PODER JUDICIÁRIO  
JUSTIÇA DO TRABALHO  
TRIBUNAL REGIONAL DO TRABALHO DA 5ª REGIÃO  
Departamento de Obras

OF. DO/CAB nº 004/2010

Referência: CNM/TRT/SM-20/2010 – Terraplenagem CAB.

Figura 02. Início de processos erosivos na região onde foi realizado escavação em não-conformidade com as normas técnicas (NBR 9061). Detalhe do desprendimento de “finos” e formação de “veios” na face cortada e desprotegida (fotos de 11 de abril de 2010).

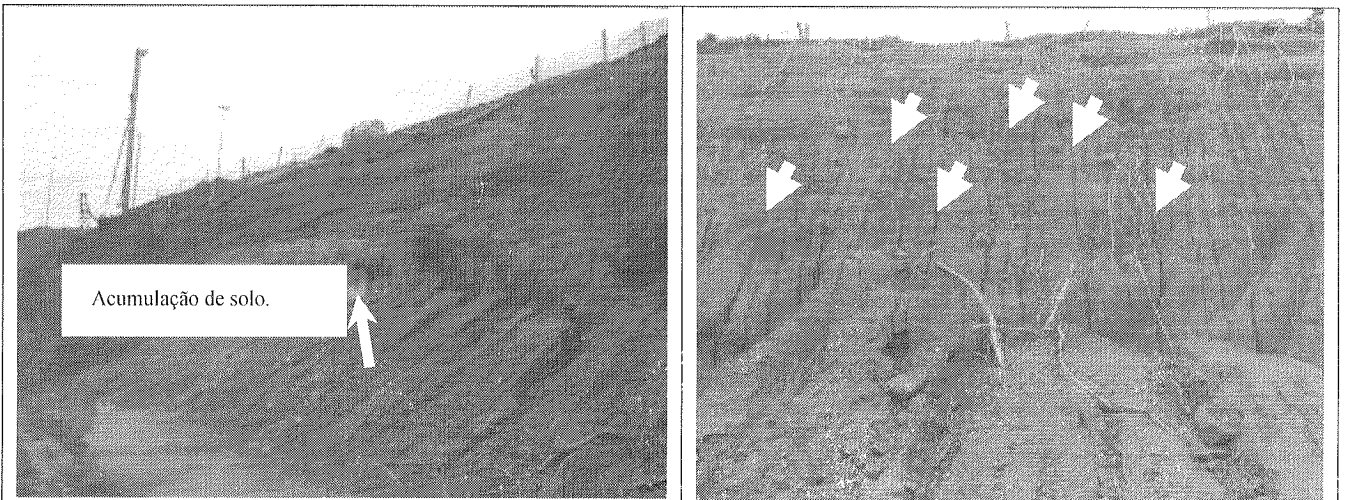
Essa região, pelo acima exposto, fica mais vulnerável ao surgimento de processos erosivos, principalmente diante da proximidade do período chuvoso, como vem se anunciando nos últimos dias. As figuras abaixo ilustram tal fato.

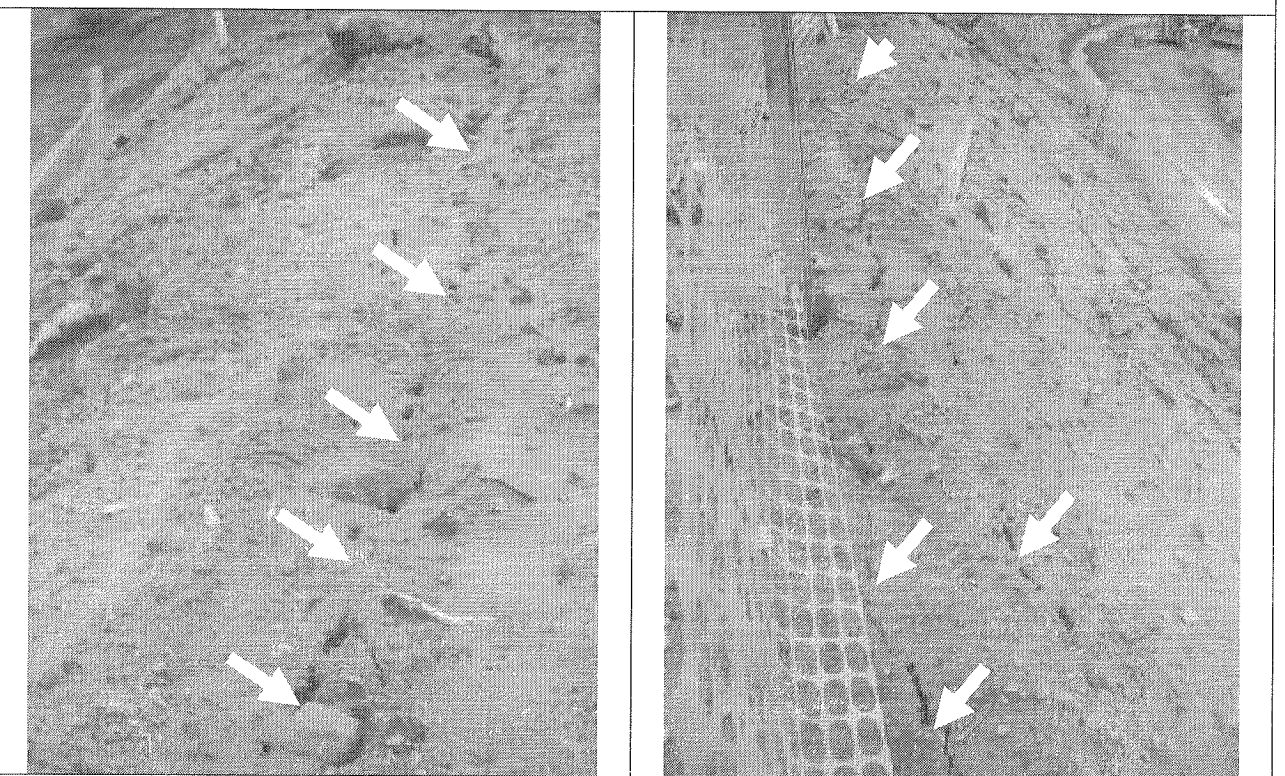
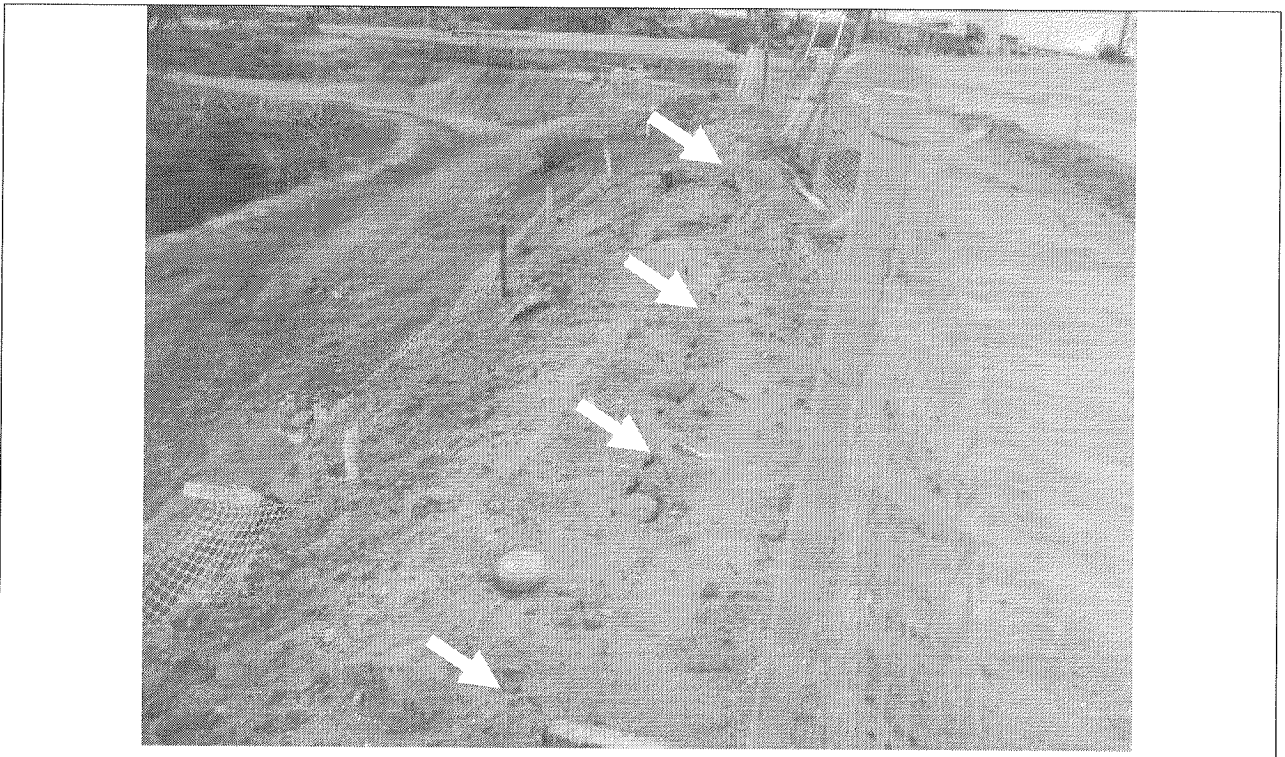
Na aludida região, agora analisando pela sua parte superior, já é possível verificar fissuras ao longo da região do topo, conforme fotos a seguir. Tal fato, associado às proximidades do período de chuvas mais intensas, pode gerar desprendimento de grande parte do maciço, que quando carregado pelas águas das chuvas pode causar grande impacto ambiental na área de influência do empreendimento.

Figura 03. Fotos ilustrando as fissuras localizadas na parte superior da região onde foi realizada escavação em não-conformidade com as normas técnicas da ABNT. Grande risco de desprendimento de parte do maciço, o que vai dificultar mais ainda a execução dos serviços de estacas, pelo estreitamento da faixa de trabalho para tanto. Risco potencial de impactos ambientais no entorno do empreendimento.

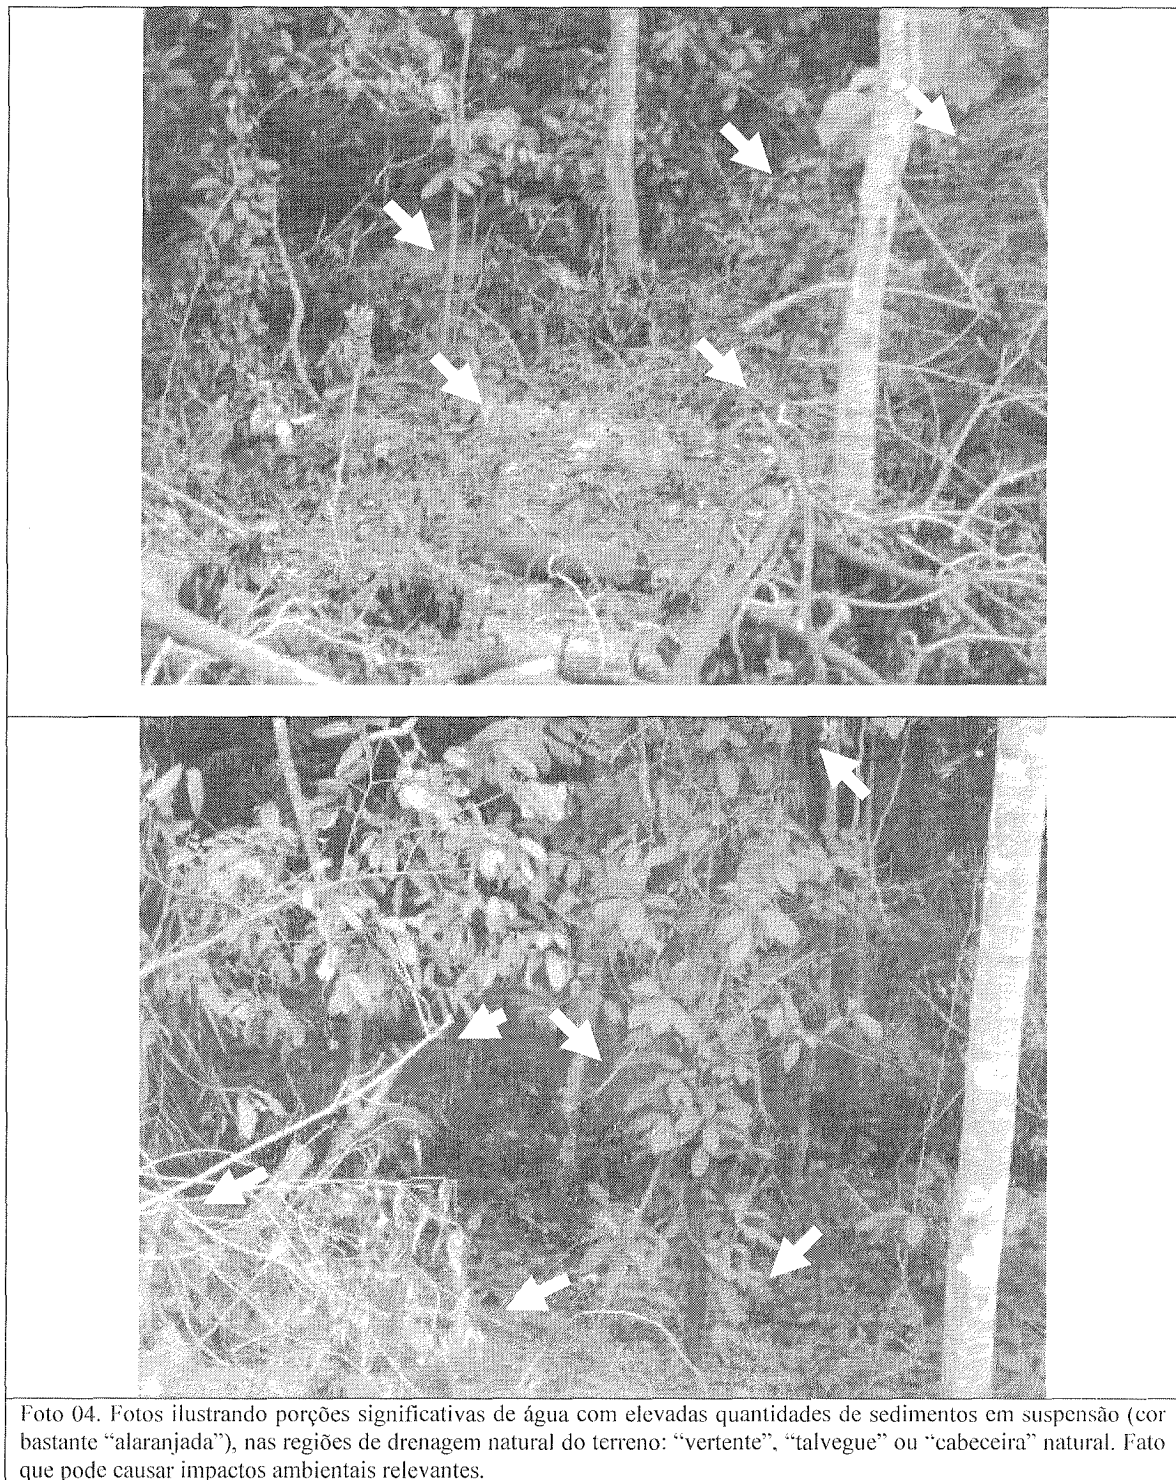
Ainda sobre o documento neste ofício referenciado, após visita técnica de monitoramento (10 de março de 2010), constatou-se ineficiência das medidas preventivas tomadas, especialmente no tocante à retenção dos sedimentos. Verificaram-se porções significativas de água com elevadas quantidades de sedimentos em suspensão (cor bastante “alaranjada”) em regiões a jusante do sistema implantado pela Contratada, conforme pode ser observado nas fotos

abaixo. Dessa forma, a Fiscalização solicita que sejam tomadas medidas emergenciais no sentido de combater tal problema. Lembramos que tal fato pode gerar impactos ambientais relevantes, conforme Diagnóstico Ambiental realizado pela Fundação José Silveira, parte integrante do edital de licitação, bem como Plano de Controle de Erosão apresentado pela própria Construtora NM.
